INFORME DE FISCALIZACIÓN N° 3-A

Asunto: Informe Técnico sobre Saldos de Rubros y Propuesta de Adenda Compensatoria.

El presente informe tiene como objetivo exponer y justificar los rubros con saldos sobrantes y los que presentan faltantes en la obra *Construcción de Edificio Municipal - Plurianual 2024 – 2025*, derivado de la ejecución real registrada en obra. Asimismo, se plantea la necesidad de una **adenda compensatoria** para equilibrar dichos desajustes manteniendo el monto contractual original y garantizando la correcta culminación de los trabajos.

Denominación	CONSTRUCCIÓN DE EDIFICIO MUNICIPAL		
Distrito – Localidad	Horqueta.		
LPN N°	450.119		
Contrato N°	24/2024		
Objeto de Contrato	CONSTRUCCIÓN DE EDIFICIO MUNICIPAL PLURIANUAL 2024-2025		
Contratista	Mancuso & CIA S.R.L		
Fiscalización	Arq. Perla Arredondo - Técnico de la Municipalidad de Horqueta.		
Fecha de suscripción del Contrato	10-12-2024		
Monto Total del Contrato	2.849.472.250	Plazo Obra: 12 meses	Plazo Contrato: Hasta la terminación de las obras
Anticipo	N/A		
Fecha de inicio de las obras	18/12/2024	Fecha de vencimiento del plazo del cronograma:	17/12/2025

Imagen 01- Esquema de ubicación de obra

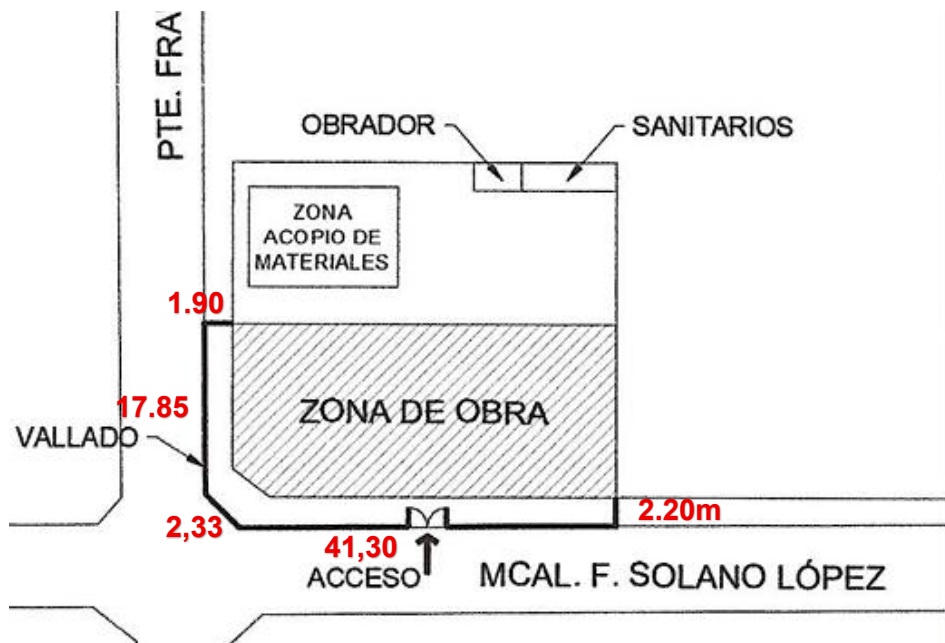
Ítem 2 - Vallado perimetral de obra con chapa Nro. 28.

La longitud total de la zona de obra equivale a 65,58 metros lineales, como se observa en el esquema, y la altura del vallado es de 2,44 metros. Esto equivale a 160,01m² de superficie de vallado suficientes para cubrir la zona de obra.

En la planilla de contrato se observa presupuestado 178,41 m², los cuales no han sido certificados en su totalidad, quedando 18,41 m² sobrantes, ya no necesarios de construir.

Imagen 02- Esquema de desagüe cloacal de planta baja del Edificio Municipal

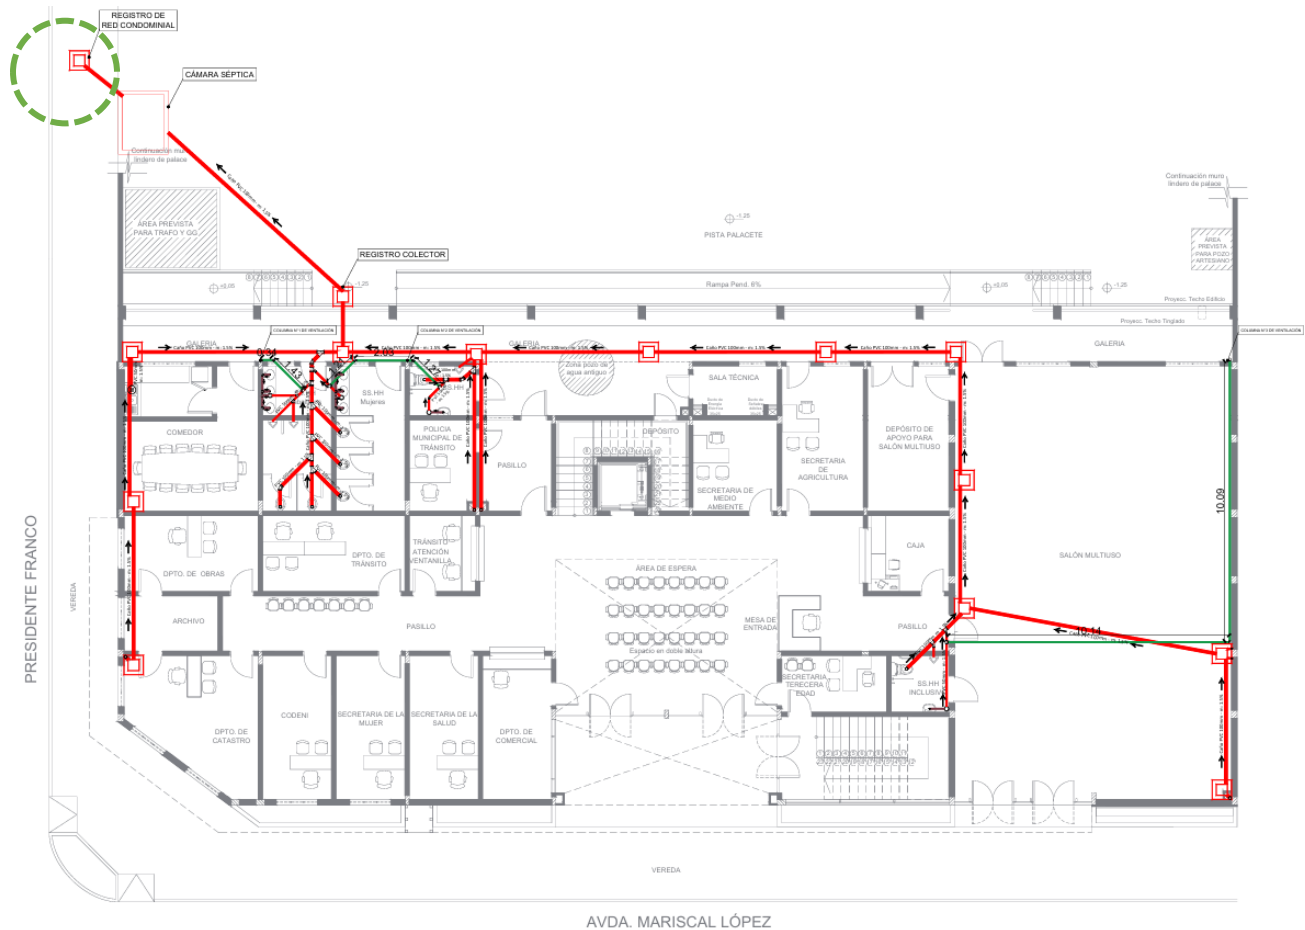
Ítem 2 - Pozo ciego d=1,50m h=3,00

El ítem de pozo ciego no será necesario de construir, ya que existe la posibilidad de conectar la cañería de desagües cloacales, a la red de alcantarillado sanitario, servicio público habilitado recientemente.

En el siguiente plano se muestra dónde es viable hacer la conexión hasta el registro de la red condominial ubicado en la vereda de la calle Pte. Franco, cercano a la ubicación de cámara séptica construida.

Imagen 05- Representación tridimensional donde se evidencia el conflicto para el proceso constructivo.

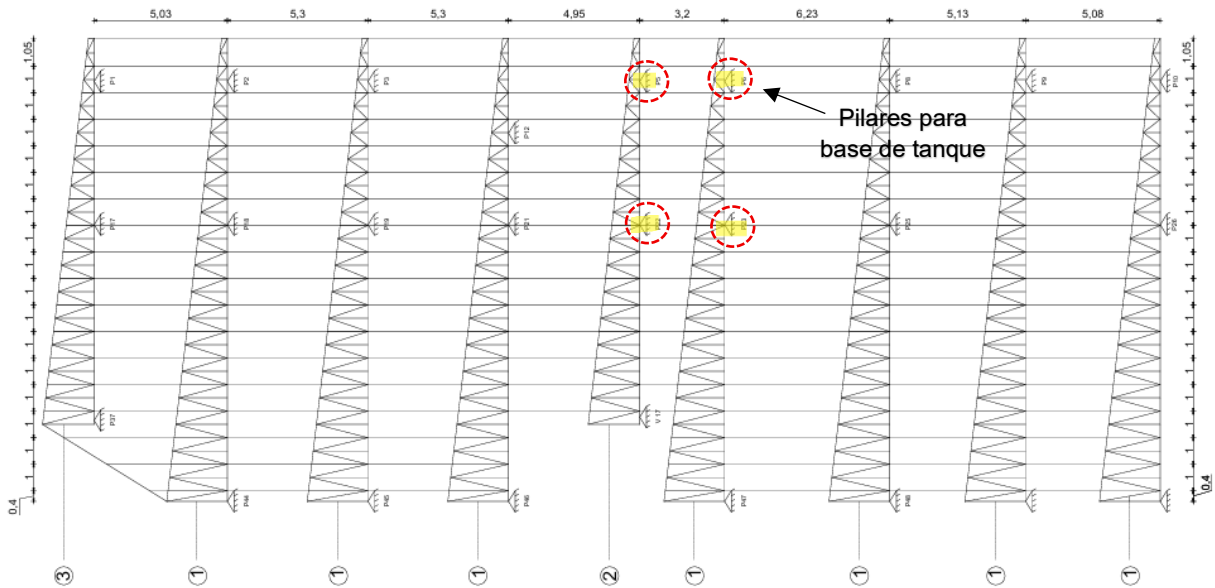
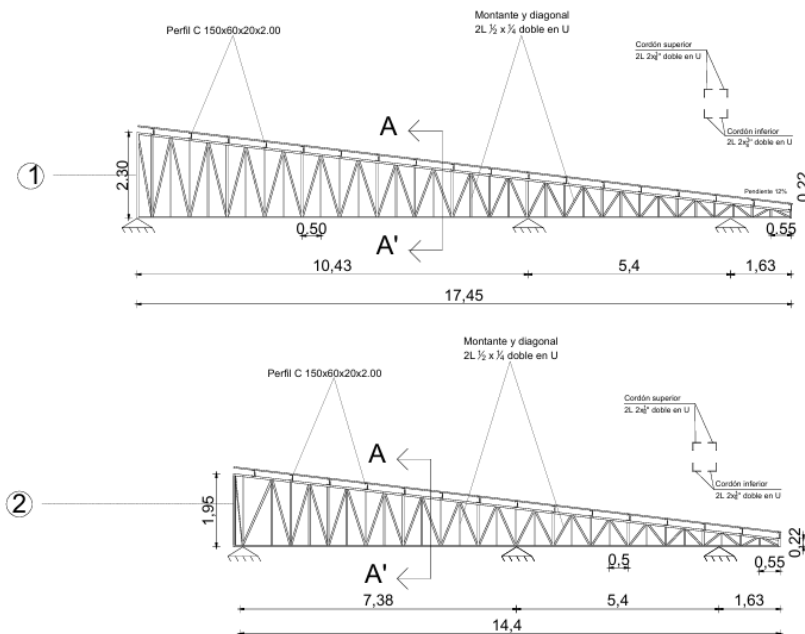
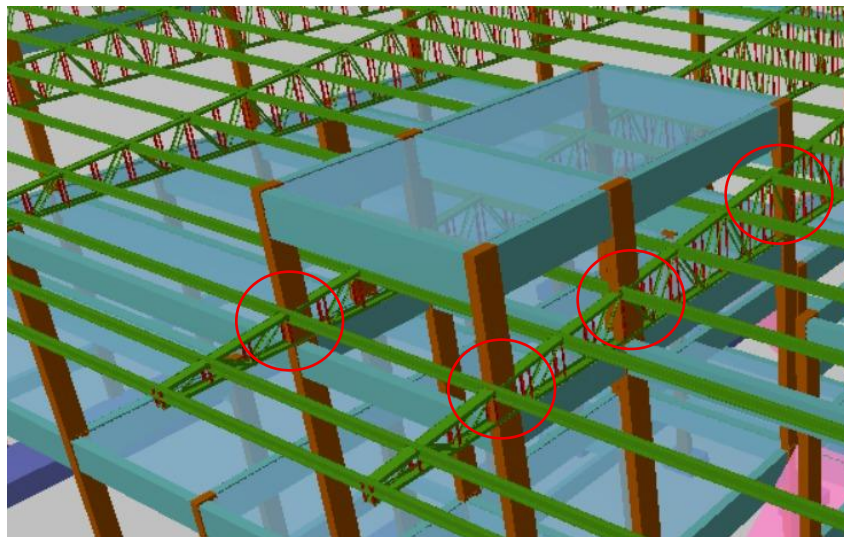
Ítem 126 Pilares de H° A° (fck=21 Pa), 127 Vigas. H° A° (fck=18 Pa) y 128 Losa de H° A° (fck=18 MPa).

Con respecto a los sobrantes de los siguientes ítems: 126, 127 y 128, corresponden a estructuras de hormigón armado (pilares, vigas y losas) para la construcción de base para tanque, ubicado en el nivel +8,76 según láminas de estructura.

Se ha observado una dificultad en el proceso constructivo para la ejecución de la base de tanque, que consiste en seis pilares: P5 (15x30), P6 (15x30), P13 (15x35), P14(15x30), P22 (15x30) y P23(15x35), vigas: VR1 (15x55), VR2 (15x55), VR3 (15x55), y VR4 (15x55) y losa de hormigón armado, que sobresale por encima del nivel de chapa según proyecto. La dificultad consiste en que el techo de chapa trapezoidal cuenta con estructuras metálicas compuesta por cabriadas y correas metálicas, y las cabriadas se encuentran en la misma dirección de pilares que deben sobresalir por encima de las chapas para la construcción de losa, creando conflicto con las armaduras de los pilares, ya que la sección es pequeña.

Por este motivo, no es viable la construcción de base de losa en este lugar, ya que, con el cruce de estructuras (entre pilares y cabriadas) y sus dimensiones, no se podrá hormigonar de forma efectiva, lo que podría representar un riesgo estructural.

La recomendación es replantear el esquema alimentación de agua para el edificio y no construir esta base para ubicar un tanque, cuya ubicación propuesta tiene desventajas como acceso complicado y soluciones constructivas forzadas.

Imágenes 06 y 07- Identificación de trabajos para los ítems 129, 138, 139 y 143.

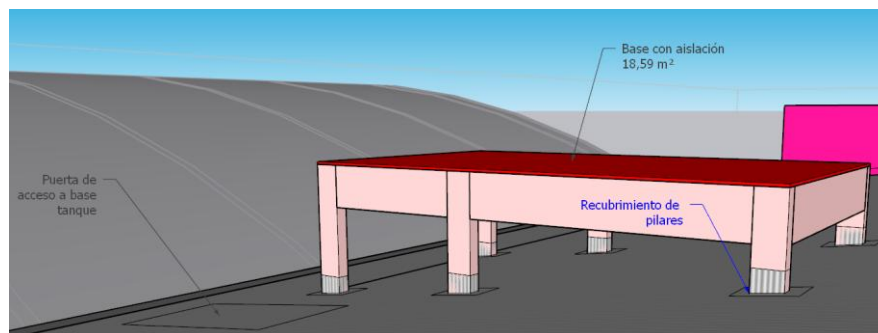
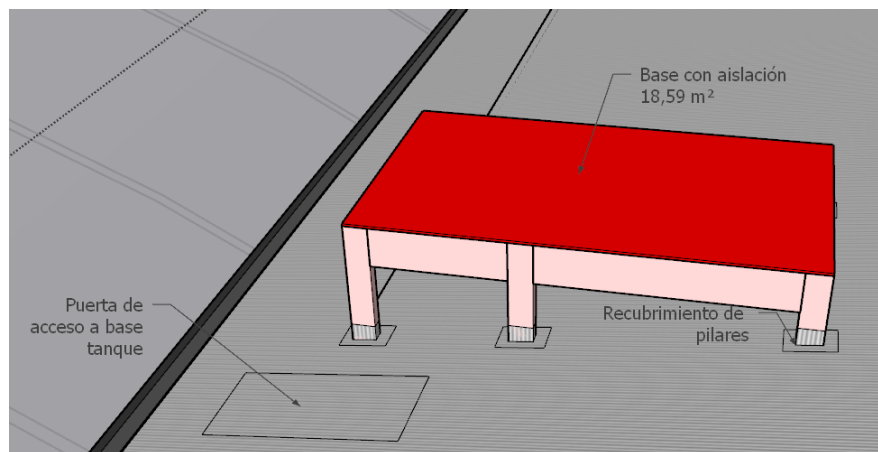
Es por eso que, al no ejecutar los ítems de estructuras mencionadas, también repercute en no ejecutar los siguientes ítems:

Ítems	Justificación
Ítem 129: Aislación de losa de base de tanque y en acceso.	Al no construirse la losa para tanque, cuya superficie es de 5,55 x 3,35 m, ya no se necesitará ejecutar 18,59m ² de aislación del presente ítem.
Ítem 138: Abertura en techo 1,50x1,00	Al no construirse la estructura de losa y no contar con base para un tanque, no será necesaria una abertura en el techo de chapa. Esta abertura estaba prevista para el acceso de mantenimiento de tanque.
Ítem 139: Recubrimiento de chapa galvanizada en sector de pilares de tanque	Al no construirse la base de tanque, los pilares no sobrepasarán la chapa de recubrimiento de techo, por ende, tampoco será necesario realizar este trabajo.
Ítem 143: Extensión de cañería de agua de 2" para bajada	Esta cañería estaba prevista como bajada de distribución, que no será necesaria al replantear el esquema de distribución de agua y abastecimiento.

Imagen 09- Replanteo del esquema de instalación de agua en planta baja.

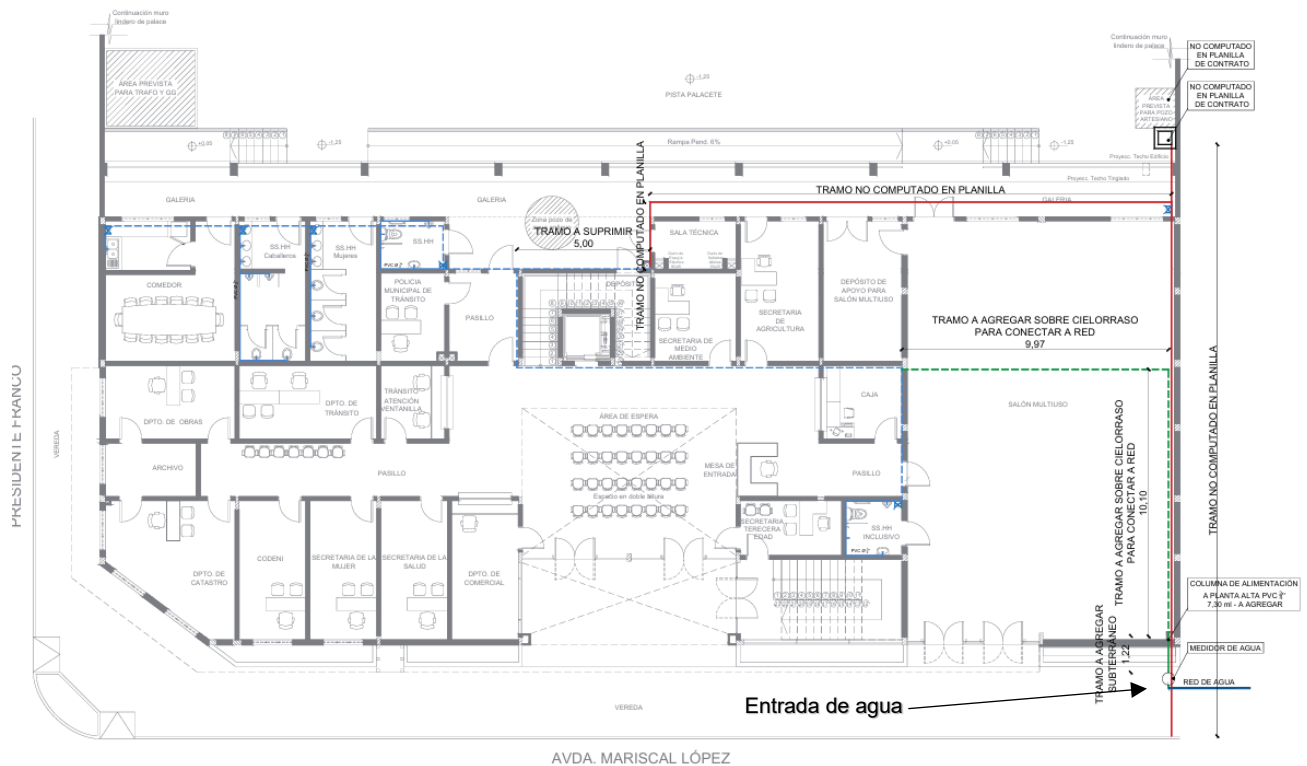
Para el replanteo de alimentación y distribución, se debe tener en cuenta que inicialmente en el proyecto estaba considerado abastecer el edificio desde un pozo artesiano y almacenar agua en un tanque elevado para después distribuirlo por gravedad a las zonas requeridas (baños, comedor, kitchenettes). También se observa que se dejarían conexiones, durante el proceso de obra, para alimentar la plaza que está ubicada en frente de la obra (un sector topográficamente más elevado).

Desde fiscalización, se ha analizado la viabilidad de lo indicado en los planos: un área prevista para pozo artesiano cercano a la construcción del edificio municipal y un sistema de distribución indirecta mediante un tanque elevado. Se concluye que no es la opción más recomendable, por lo que implica la construcción tanto de la base para el tanque como para el pozo artesiano, este último, por tratarse de un sector techado (un tinglado), cerrado, elevado (con respecto a la calle) y sin acceso adecuado para las maquinarias requeridas para los trabajos de perforación y preparación de pozo.

Obs.1: No se cuenta con provisión y colocación de tanque en los ítems de planilla de contrato.

Obs.2: No se cuenta con provisión y colocación de cañerías para conexión con plaza.

Es por este motivo que, desde fiscalización, se replantea el esquema de abastecimiento del edificio municipal, optando por un esquema de distribución directa sin tanque, que será conectado a la red de la Junta de Saneamiento de la ciudad de Horqueta, desde la vereda de la calle Mariscal López, contando con presión suficiente para distribuir hasta planta alta, mientras que la plaza del frente, seguirá abasteciéndose con el mismo sistema directo, desde la red.

Por todo lo mencionado anteriormente, no es viable la construcción de la base para tanque y el edificio municipal puede abastecerse de la red de Junta de Saneamiento, cambiando el esquema de cañerías con mínimas modificaciones.

Imagen 10- Plano de desagüe cloacal de planta baja.

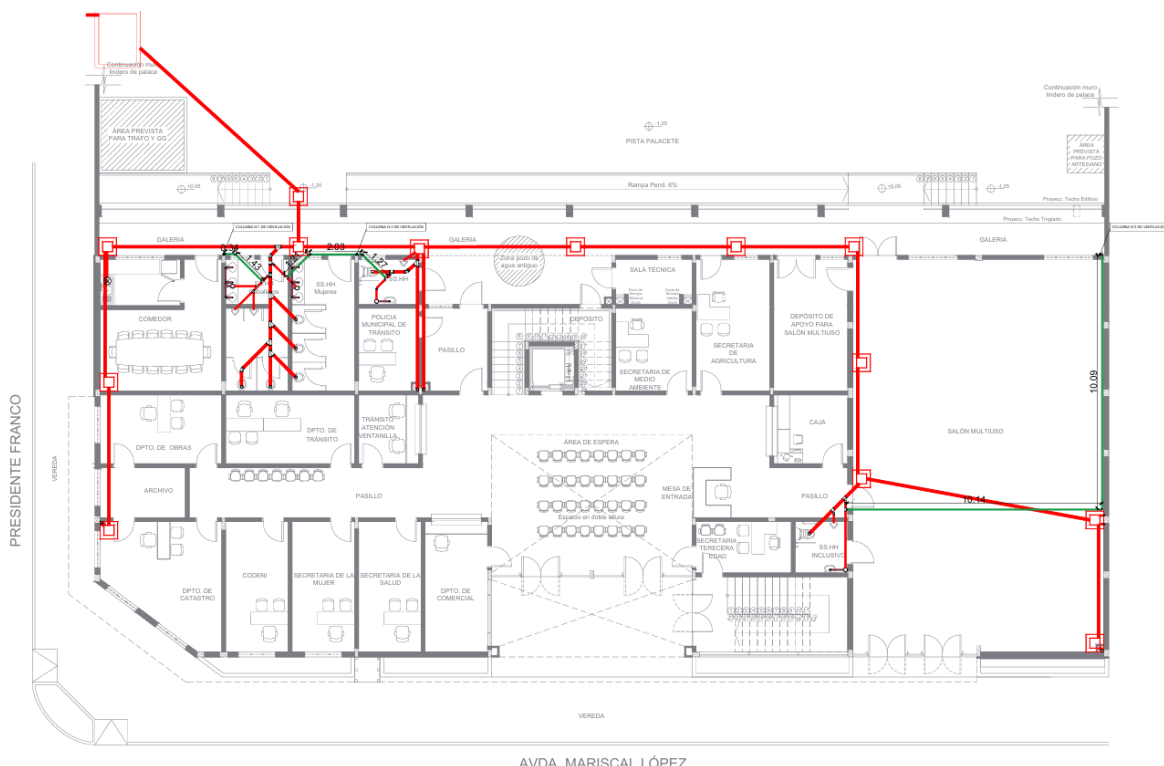
Ítem 27 - Extensión de cañería de desagüe de 40mm para ventilación.

Se observa un total de 13 registros cloacales y una cámara séptica en los planos de desagüe cloacal de planta baja. (Ver imagen 10)

Ítem 32 - Extensión de cañería de desagüe de 40mm para ventilación.

Se adjuntan planos de instalación de desagüe cloacal acotados, correspondiente a planta baja, donde se verifica que la suma de extensión de cañerías es de 26,51 ml medidos en forma horizontal.

Contrato: 16 ml.

Diferencia: **10,51 ml.**

Imagen 11- Plano de arquitectura alta, con indicación de colores.

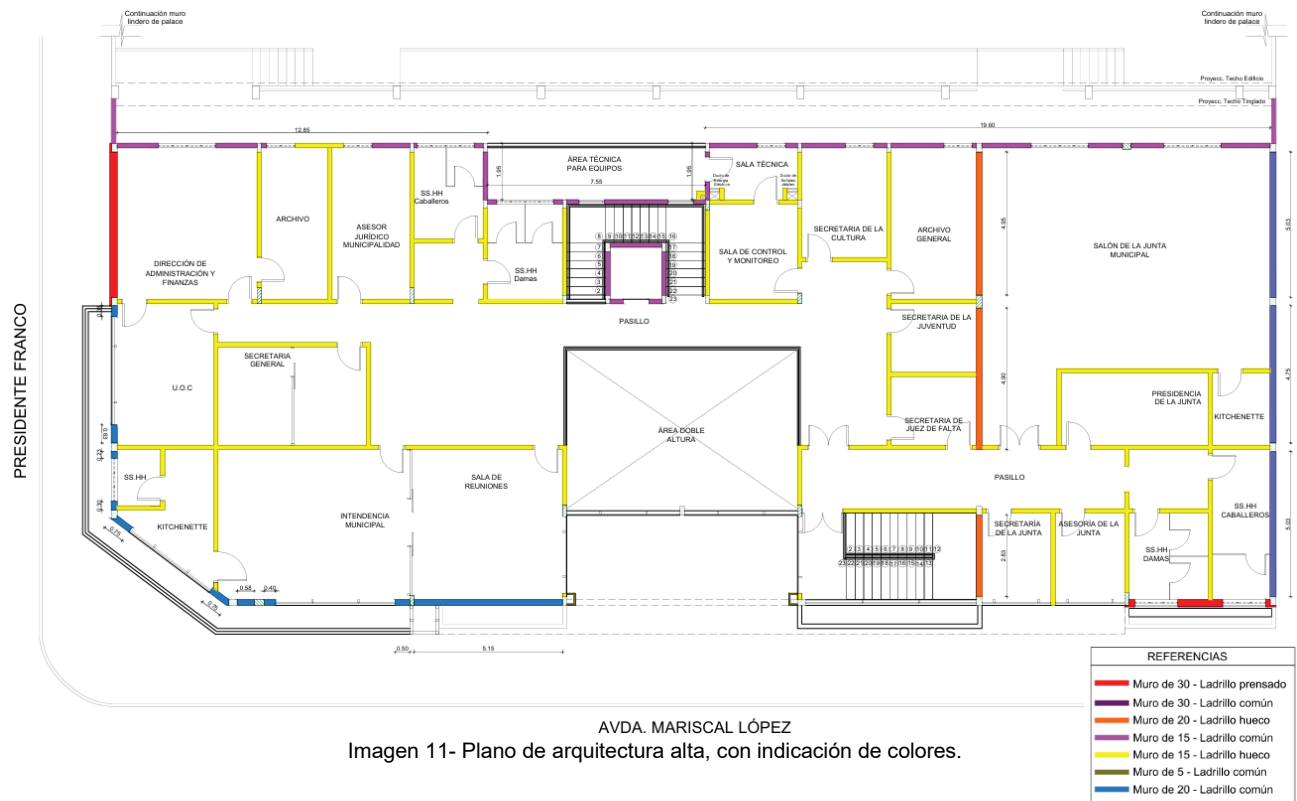
Ítem 131 - Pared de elevación de 0,20 c/ ladrillos huecos.

Se observa faltante para muros internos zona de escalera y salón de la junta municipal. Se adjunta planos de indicación de medidas.

Altura indicada en muro de ladrillos hueco de 20cm = 3,40m

Imagen 12- Plano de techo, con indicación de colores.

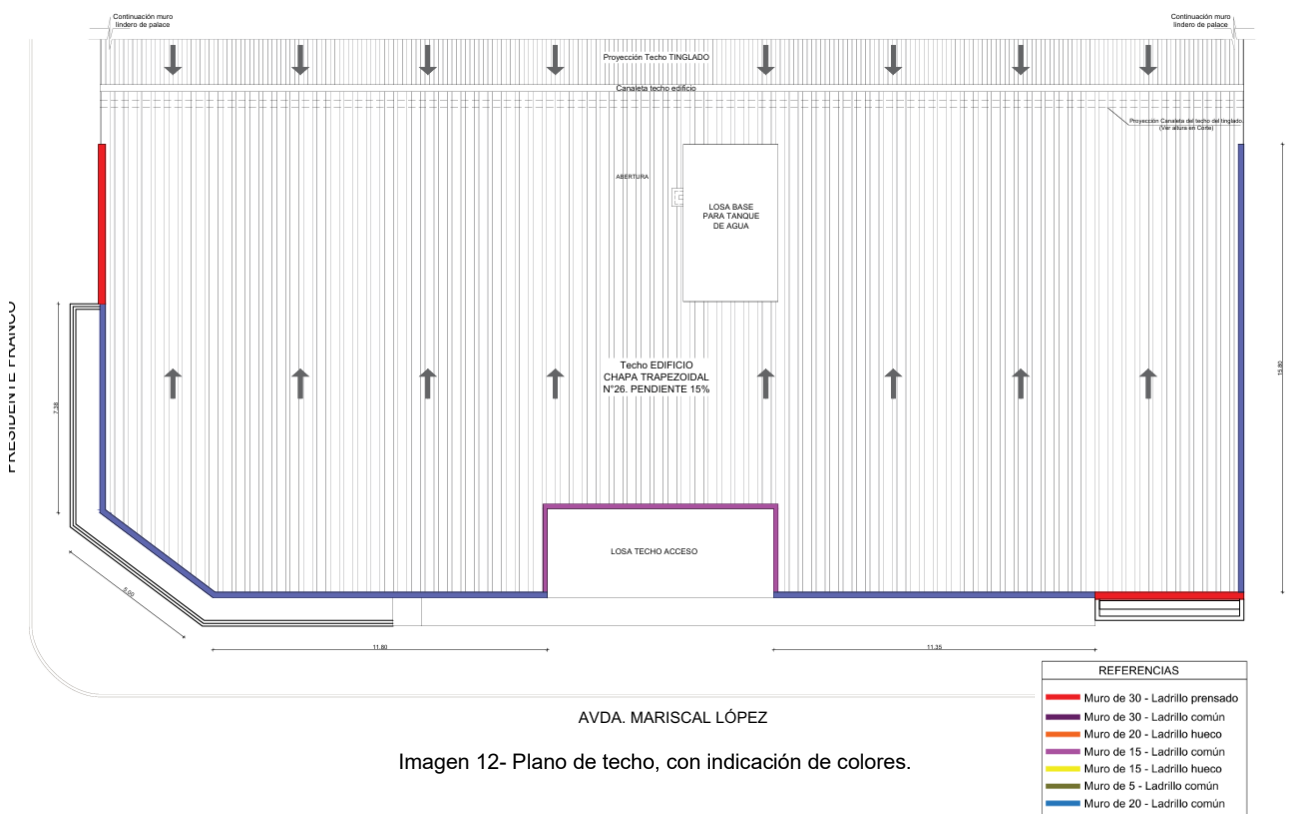
Ítem 132 - Pared de elevación de 0,20 c/ ladrillos comunes.

Se observa faltante para parapetos. Se adjunta planos de indicación de medidas.

Altura indicada en muros bajo vigas de encadenado superior= 3,00m

Altura indicada en muros de 20cm en parapetos= 2,70m
